Objet : lotissement du Clos de la Brunette

À ce titre, nous avons souhaité vous saisir à propos d'un projet de lotissement de 13 maisons rue de la Brunette, le Clos de la Brunette.

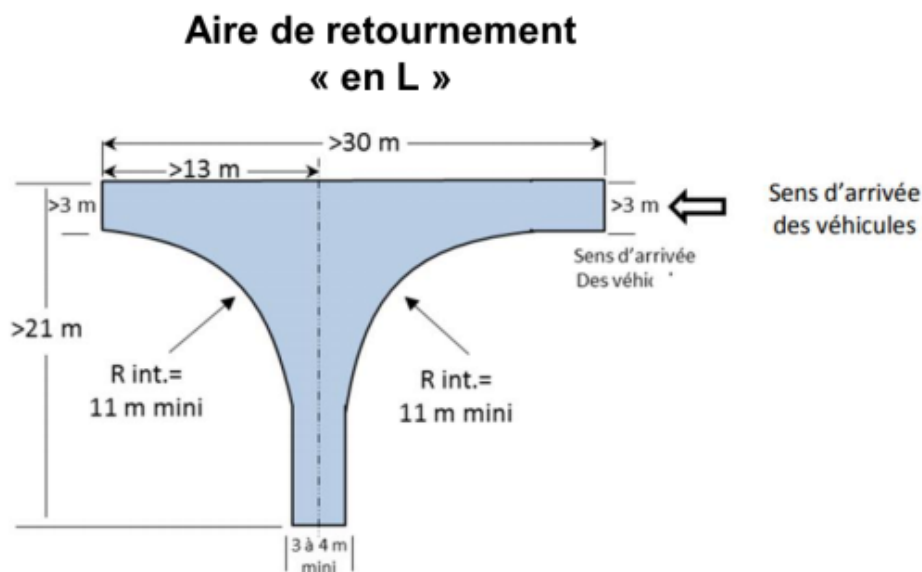
Pour ce qui est des contraintes liées à la sécurité des personnes, sujet auquel nous sommes tous particulièrement sensibles, le Code de l'Urbanisme prévoit pour une voie en impasse, d'une largeur utilisable supérieure ou égale à 3 mètres et d'une longueur supérieure à 120 mètres qu'une aire de retournement devra être présente tous les 120 mètres. Une seule aire est pourtant incluse dans le projet alors que l'allée mesure 187 mètres et en nécessiterait donc deux.

De plus, l'aire prévue n'est pas conforme, cf. le schéma ci-dessous :
